改善箇所説明図

改善措置の内容

《 天井エアユニットカバー（上方視） 》

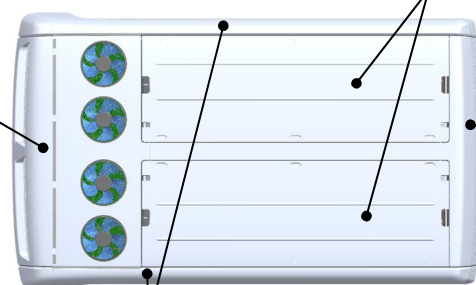
基準不適合発生箇所

大・中型観光バスにおいて、天井エアユニットの樹脂製カバーを固定する金具類の防錆処置が不適切なため、当該金具類に錆が生じるものがある。そのため、そのままの状態で使用を続けると、当該金具類の接合力が錆の進行によって低下し、最悪の場合、強い横風等を受けるとカバーが持ち上がって固定部が破損し、天井エアユニットからカバーが脱落するおそれがある。

全車両、各天井エアユニットカバーの取付け金具をリベットによる固定を追加すると共に、サイドカバー側フレームのカバー固定部にL字フレームを追加する。

《 サイドカバー部 断面 》

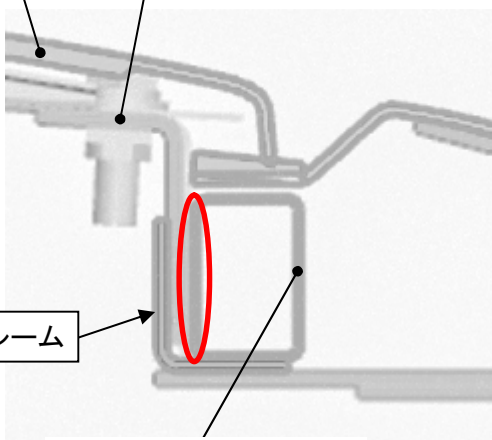
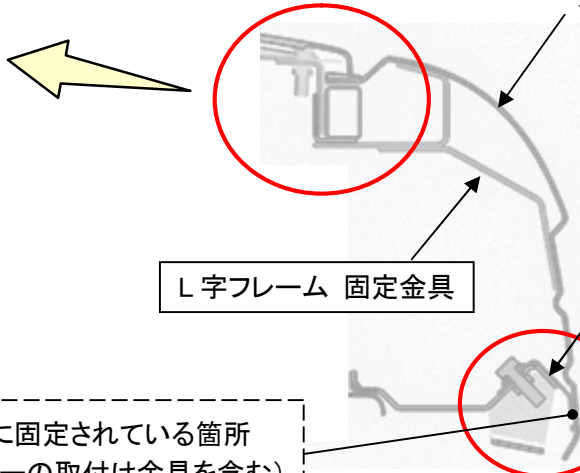
金属製の金具類が接着剤で樹脂製カバーに固定されている箇所
(サイドカバー以外の天井エアユニットカバーの取付け金具を含む)

注：  は追加する部品を示す。

はリベットによる固定を追加する箇所を示す。
